**RELAZIONE TECNICA PROPOSTA DI MODIFICA DEL PROGETTO
AUTOSTRADA PEDEMONTANA LOMBARDA NEI COMUNI DI SEVESO, CESANO
MADERNO E BOVISIO MASCIAGO**

1. PROPOSTA DI MODIFICA ALL'INTERCONNESSIONE TRA LA S.S.35 MI-MEDA E L'AUTOSTRADA PEDEMONTANA LOMBARDA (RIF. FINE TRATTA B2 E INIZIO TRATTA C)

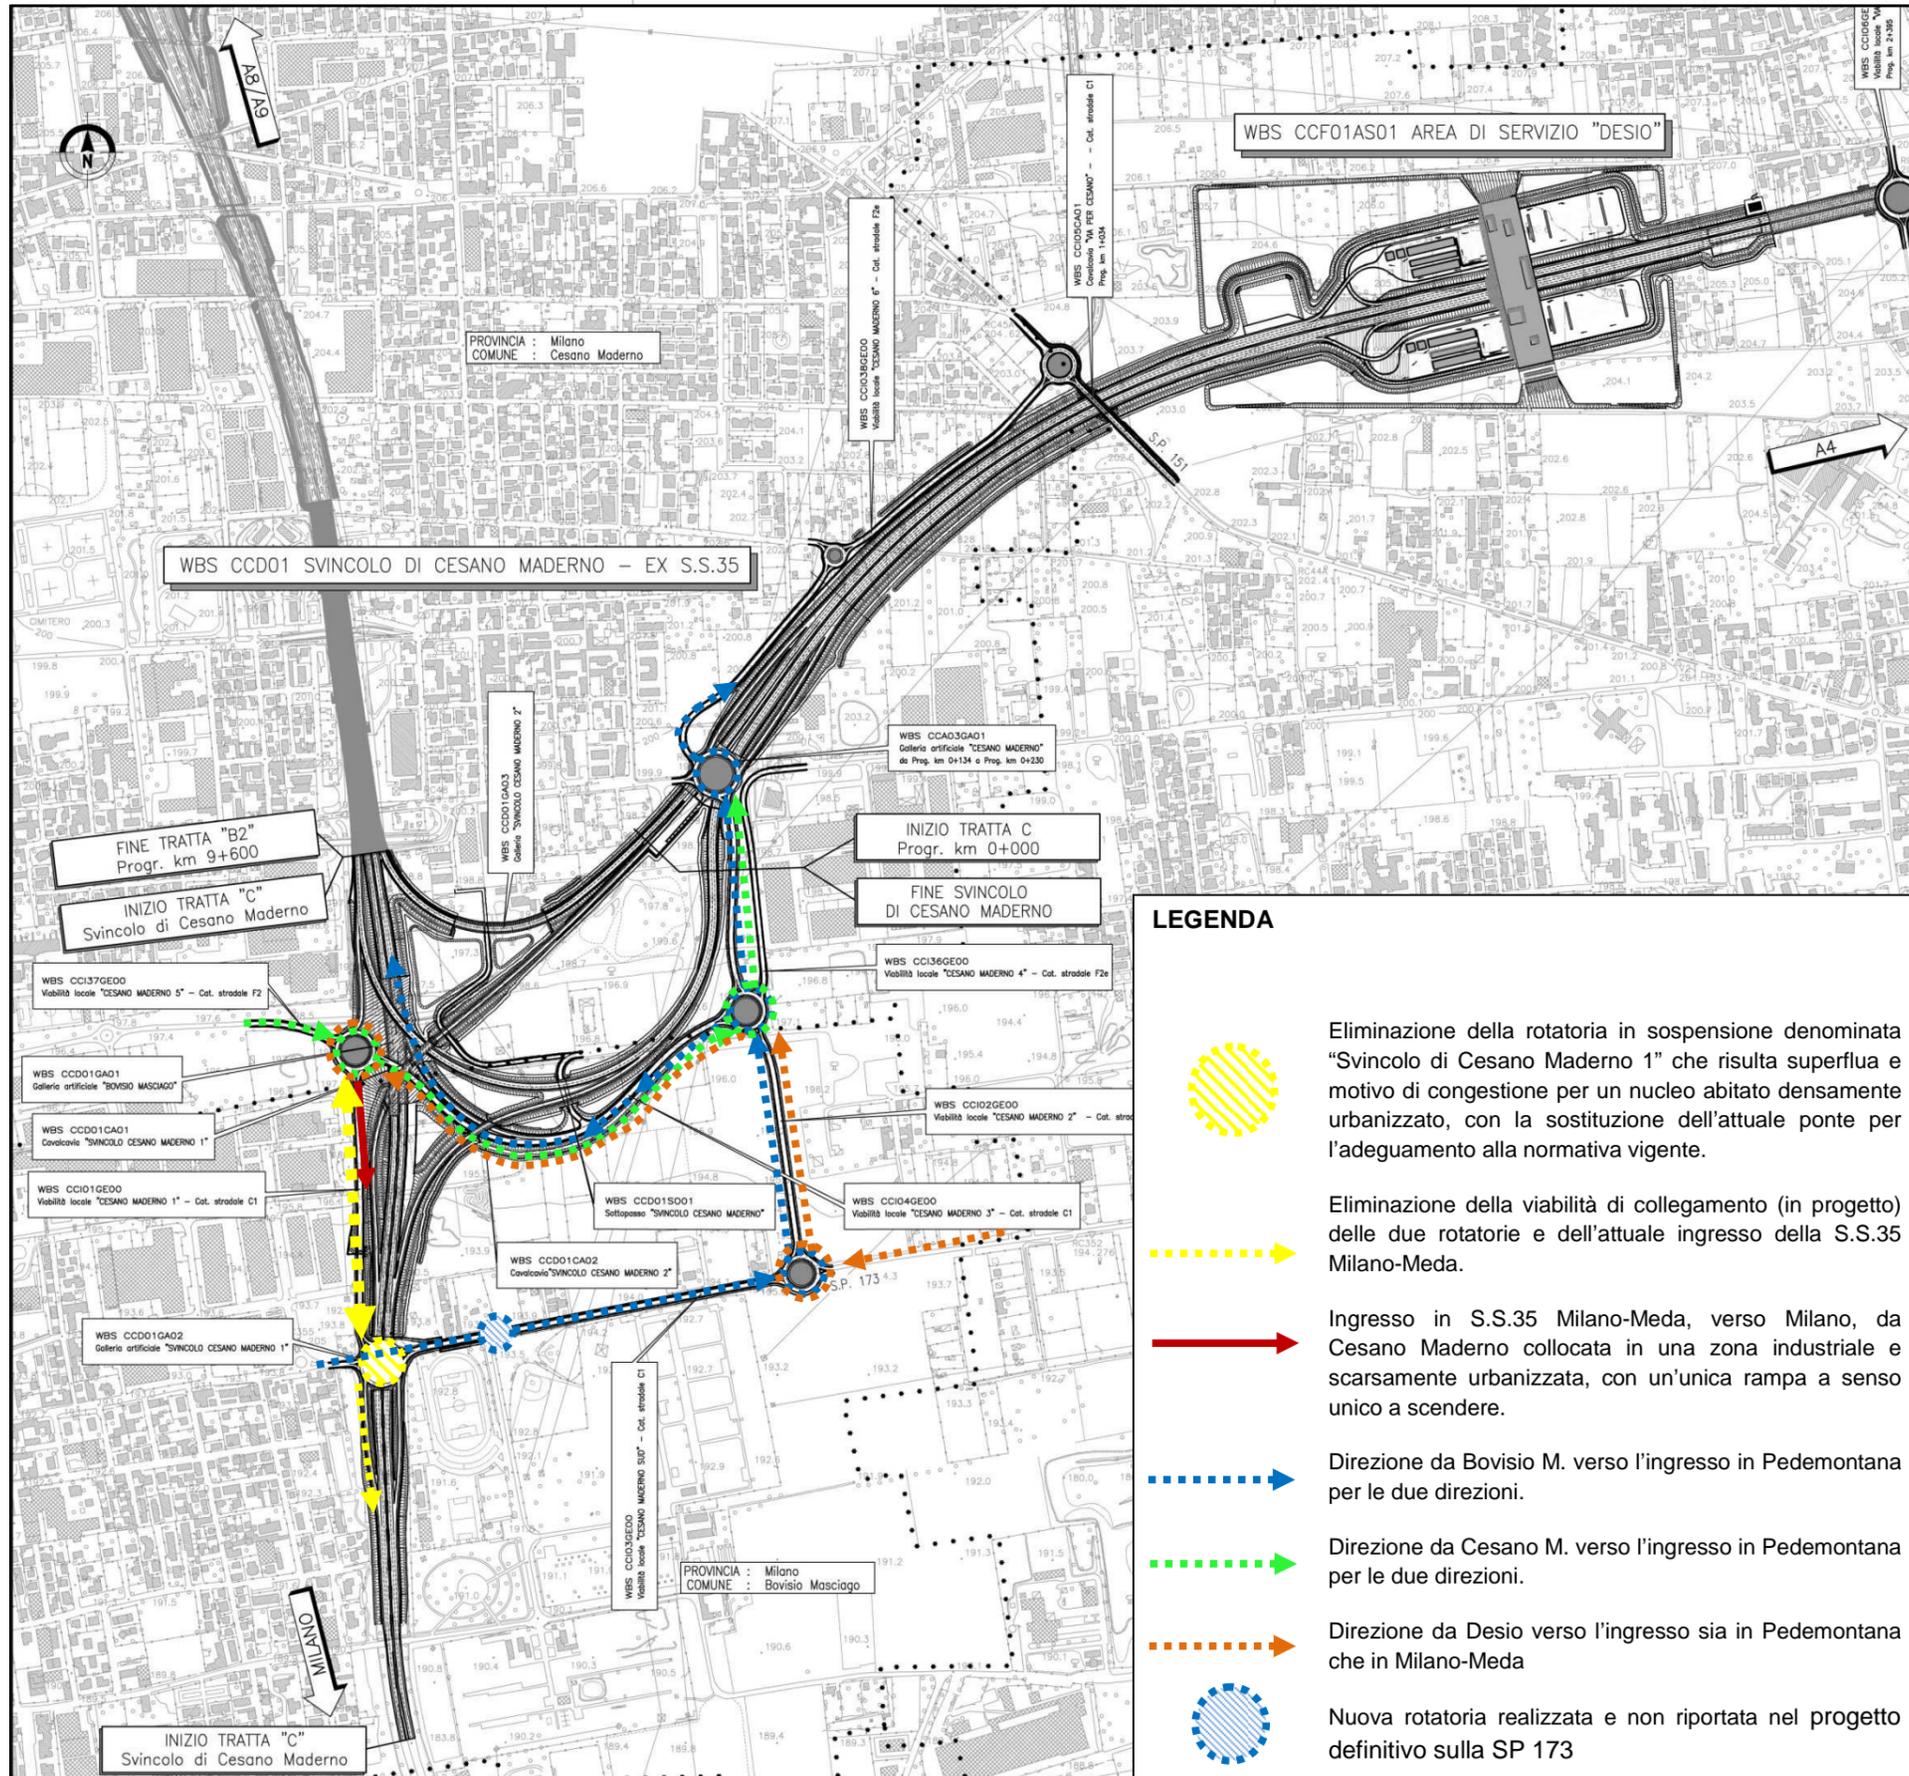
- a) l'eliminazione della rotatoria in progetto, soprastante la S.S. 35 Mi-Meda, con la realizzazione di un nuovo un ponte in sostituzione di quello attualmente esistente sulla SP 173 in direzione Desio, di scavalcamento della superstrada, mantenendo, previa riqualificazione, solo la rampa di uscita dalla Milano-Meda, collocata a sud rispetto all'attuale ponte e a servizio del flussi veicolari in direzione nord provenienti da Milano;

- b) relativamente alla necessità di garantire l'ingresso della viabilità locale a servizio degli abitati di Cesano Maderno e Bovisio Masciago verso la S.S. 35 Milano-Meda, tale esigenza potrà trovare soluzione mediante la realizzazione di una strada di accesso a senso unico a scendere verso Milano, da localizzare nella parte terminale dell'Autostrada Pedemontana prima di divenire Milano-Meda, a partire dalla rotatoria prevista nel progetto definitivo sulla tangenziale sud di Cesano Maderno, posta a terminale della viabilità locale (denominata WBS CCI37_GE00 – Viabilità locale "CESANO MADERNO 5 – Cat. Stradale F2"), la quale si può innestare, con tutti gli opportuni raccordi e pendenze, con il raccordo stradale previsto tra la tratta "C" e l'inizio della Milano Meda;

1. **l'eliminazione della rotatoria in sospensione sulla S.S. 35 Mi-Meda con un nuovo ponte in sostituzione di quello esistente;**
2. **il mantenimento della sola rampa d'uscita (direzione Como) dalla SS 35 MI-Meda;**
3. **la sostituzione della viabilità locale di due sensi per marcia (strada C1) con una strada a senso unico di marcia a scendere di raccordo con la S.S. 35 MI-Meda;**
4. **il mantenimento della rotatoria realizzata lungo la SP 173 (via per Desio) in corrispondenza con la via Europa.**

-  Eliminazione della rotonda in sospensione denominata "Svincolo di Cesano Maderno 1" che risulta superflua e motivo di congestione per un nucleo abitato densamente urbanizzato, con la sostituzione dell'attuale ponte per l'adeguamento alla normativa vigente.
-  Eliminazione della viabilità di collegamento (in progetto) delle due rotonde e dell'attuale ingresso della S.S.35 Milano-Meda.
-  Ingresso in S.S.35 Milano-Meda, verso Milano, da Cesano Maderno collocata in una zona industriale e scarsamente urbanizzata, con un'unica rampa a senso unico a scendere.
-  Direzione da Bovisio M. verso l'ingresso in Pedemontana per le due direzioni.
-  Direzione da Cesano M. verso l'ingresso in Pedemontana per le due direzioni.
-  Direzione da Desio verso l'ingresso sia in Pedemontana che in Milano-Meda
-  Nuova rotonda realizzata e non riportata nel progetto definitivo sulla SP 173
